CONCEPTO TECNICO No. CT- 4159 de 2005

Revisión de Estudio Particular de Respuesta Local de Amplificación de Ondas Sísmicas Artículo 7 - Decreto 074 de 2001

ENTIDAD SOLICITANTE:	Dr. Fernando Castillo Barcias Curaduría Urbana No. 2
LOCALIDAD:	11 Suba
BARRIO:	Tuna Alta
PROYECTO:	**Fundación Colegio San Jorge de Inglaterra**
UPZ:	27 Suba
TIPO DE RIESGO:	Sísmico
EJECUTOR:	LFO Ingenieros de Suelos Ltda.
FECHA DE EMISION:	Junio 13 de 2005

Figura 1 Localización General del Proyecto San Jorge de Inglaterra

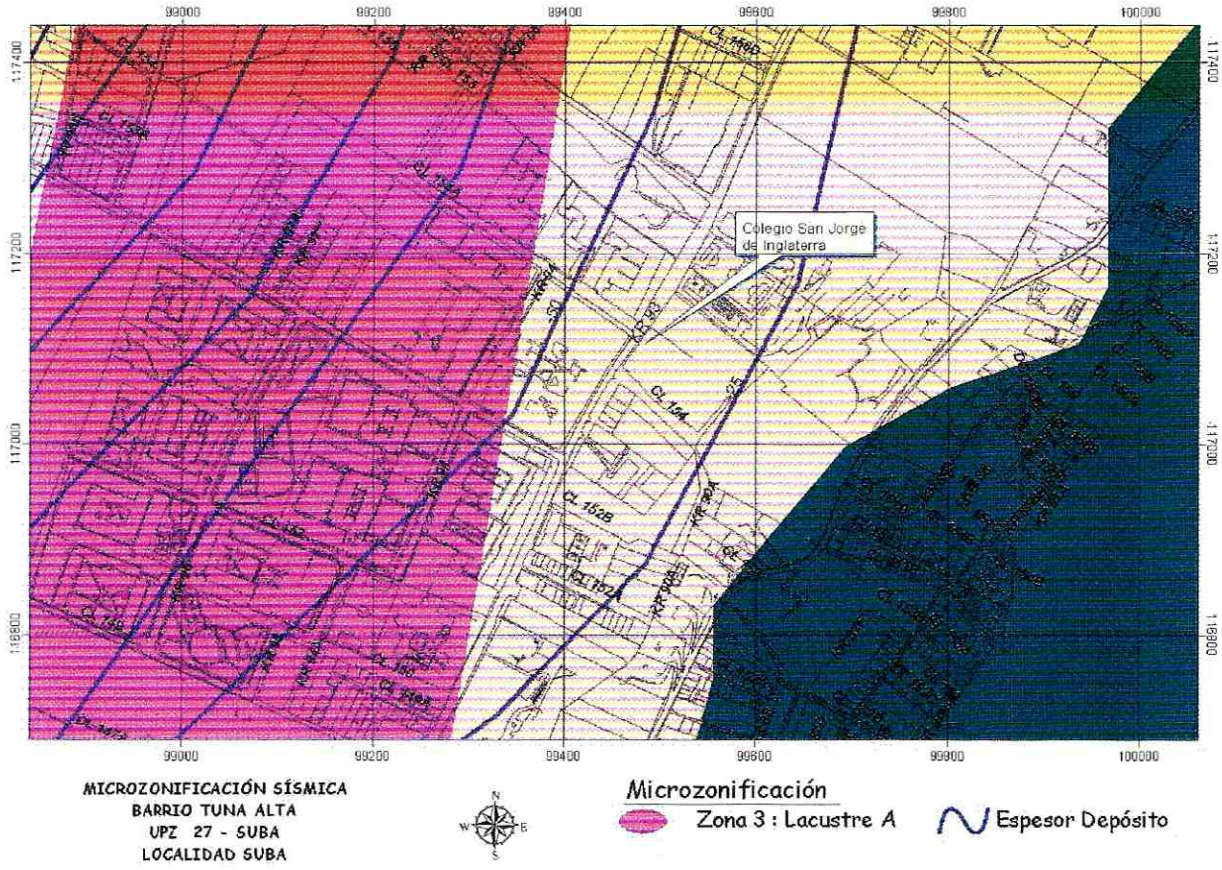
En el capitulo 3 del Anexo C del informe se define la localización del lote del proyecto de acuerdo con el mapa de Microzonificación Sísmica de Bogotá, ubicándolo en la zona de transición entre la Zona 1 y la Zona 3, dada la extensión del lote. Esta ubicación esta de acuerdo con el Decreto 074 de 2001 (Figura 1 del presente concepto técnico).

Desde la revisión anterior el informe cumple con este requerimiento.
